SERVICE INFO – INA 0123

Stillere motor

Skifte fra en stiv remskive til en friløpsremskive OAP

Figur 1: Skifte fra en stiv remskive til en friløpsremskive OAP

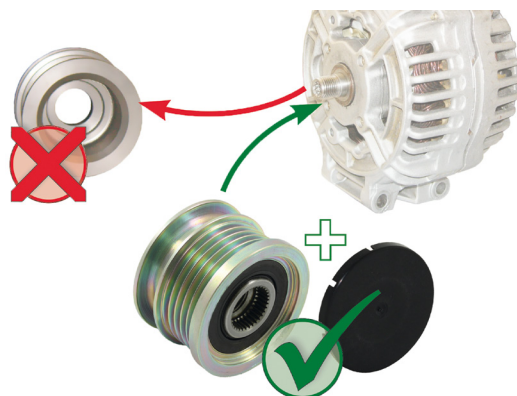
Vibrasjoner og høye lyder fra aggregatdriften kan produseres i kjøretøyene oppført ovenfor med en stiv generatorremskive. Disse vibrasjonene og høye lydene er forårsaket av rotasjonsuregelmessighetene i dieselmotoren, som er større enn de i en bensinmotor.

Friløpsremskiven OAP kopler ut aggregatdriften fra rotasjonsuregelmessighetene til motoren, og sørger for at den V-ribbede remmen kjører jevnere og stillere. Som et resultat er motoren stillere, og kjør kjøringen mer komfortabel.

Schaeffler Automotive Aftermarket anbefaler at kjøretøy med en stiv generatorremskive ettermonteres med en friløpsremskive OAP.
NB: Det er viktig å følge de medfølgende monteringsanvisningene!
